Dodatečné informace č. X k zadávacím podmínkám k nadlimitní veřejné zakázce „Zhotovitel stavby Moravian Science Centre Brno“

Název veřejné zakázky: „Zhotovitel stavby Moravian Science Centre Brno“

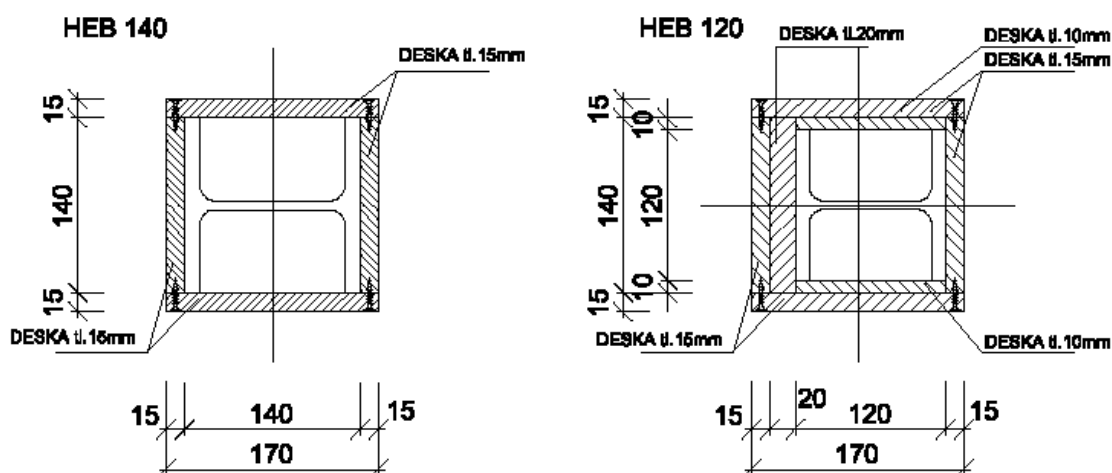
Ve výkazu výměr SO 01 je uvedeno:

421	713.PO.11	Opláštění příček multifunkčního sálu vč. vnitřních prvků, systém.desky, tl. 8mm- D+M	m2	905,92
		3NP multifunkční sál:		
		5,9*(14,0*3+21,4*2)		500,32
		2,8*3,65+3,17*(6,5+2,5)		38,75
		-14,08*4,5		-63,36
		-1,6*1,97*2		-6,30
		-0,9*1,97*2-0,9*(1,97+0,43)		-5,71
		-2,0*0,75		-1,50
		-3,85*2,4		-9,24
		Mezisoučet		452,96
		druhá strana :452,96		452,96

Dle výkresové dokumentace se jedná o

NOVÉ MONTOVANÉ PŘÍČKY tl.152mm, NA KOVOVOU KONSTRUKCI, S POŽÁRNÍ ODOLNOSTÍ "REI 45/DP1", V PŘÍČCE JSOU NOSNÉ OCELOVÉ PROFILY VESTAVKY MULTIFUNKČNÍHO SÁLU, S POŽADAVKEM NA AKUSTICKOU NEPRŮZVUČNOST $R'w$ (stavební) ≥ 52 dB, KOVOVÉ PROFILY 100x50x0,6mm, OPLÁŠTĚNÉ OCHRANNÝMI DESKAMI 1x tl. 8 mm, S VÝPLNÍ S MINERÁLNÍ VATOU tl.80mm, BEZ POŽADAVKU NA min. OBJEMOVOU HMOTNOST VATY, NOSNÉ OCELOVÉ PROFILY OPLÁŠTĚNÝ 2x DESKAMI tl. 8 mm (celkem 16mm) MATERIÁL: POŽÁRNĚ OCHRANNÁ DESKA NA CEMENTOVÁPENNÉ BÁZI tl. 8 mm, SAMONOSNÁ, ODOLÁVAJÍCÍ VLHKOSTI, O OBJEMOVÉ HMOTNOSTI cca 870 kg/m³; ALKALITY (hodnota pH) - cca 12,0; SOUČINITEL TEPELNÉ VODIVOSTI cca 0,175 w/mK; PEVNOST DESKY: V OHYBU - 7,8 N/mm² (v podélném směru); V TAHU - 4,8 N/mm² (v podélném směru); V TLAKU - 0,3 N/mm² (kolmo k ploše)

Chápe uchazeč správně, že konstrukce desky bude obsahovat 2x desku tl. 8mm o celkové výměře příčky 452,96m²?

Žádáme zadavatele o opravu výměry položky č. 421 zadávacího výkazu výměr.

Zadavatel provedl kontrolu výše uvedené záležitosti a uvádí následující. Multifunkční sál je vestavba atypické ocelové konstrukce vložené do prostor galerie. Konstrukce je vytvořena z ocelových profilů HEB120 nedosahujících potřebné požární odolnosti. Zároveň je opláštěním tvořícím příčku dosáhnout požární odolnosti REI 45/DP1. Z tohoto důvodu je třeba každý prvek nosné konstrukce chránit po jejím obvodu obkladem tvořeným dvěma požárně ochrannými deskami tl. 8 mm. Příčka je pak opláštěna jednou požárně ochrannou deskou tl. 8 mm. S ohledem na tloušťku nosné konstrukce 120 mm je při jejím opláštění 2x 8mm konečná tloušťka příčky 152 mm. Z tohoto důvodu je příčka tvořena dvěma samostatnými konstrukcemi z kovových profilů 100x50x0,6 mm jednostranně opláštěných deskou tl. 8 mm tak, aby její výsledná tl. byla 152 mm. Schéma opláštění samostatných sloupů (ocenění uvedeno v položce 420) a opláštění příčky s vnitřní konstrukcí (ocenění uvedeno v položce 421) je uvedeno na níže uvedených detailech.

Současně zadavatel vyčíslil opláštění jednotlivých vnitřních prvků nosné konstrukce. Nosná konstrukce je tvořena profily HEB120, HEB140 a U65. Do ceny uvedené v položce 421 je nutno tedy zahrnout požární opláštění tl.8mm nosných prvků MF sálu, sloupy HEB120, 140: 150bm (136,0m²) + zavětrování U65: 134bm (62m²).

Zadavatel tedy položku 421 upřesňuje následovně:

421	713.PO.11	Opláštění příček multifunkčního sálu vč. vnitřních prvků, systém. desky, tl. 8mm- D+M	komplet	1
		Položka obsahuje konstrukci z kovových profilů 100x50x0,6 mm á625mm vložených do nosné konstrukce sálu, jednostranně opláštěnou jednou vrstvou požárně ochranné desky tl. 8 mm v celkové ploše 905.92 m2 a opláštění nosných prvků sálu jednou či dvěma vrstvami požárně ochranné desky tl. 8 mm, sloupy HEB120, 140: 150bm (136,0m2) + zavětrování U65: 134bm (62m2). Součástí položky je i zvuková izolace tvořená minerální vatou tl. 80 mm bez požadavků na min. objemovou hmotnost v rozsahu 452,96 m2		
		3NP multifunkční sál:		
		5,9*(14,0*3+21,4*2)		500,32
		2,8*3,65+3,17*(6,5+2,5)		38,75
		-14,08*4,5		-63,36
		-1,6*1,97*2		-6,30
		-0,9*1,97*2-0,9*(1,97+0,43)		-5,71
		-2,0*0,75		-1,50
		-3,85*2,4		-9,24
		Mezisoučet		452,96
		druhá strana : 452,96		452,96
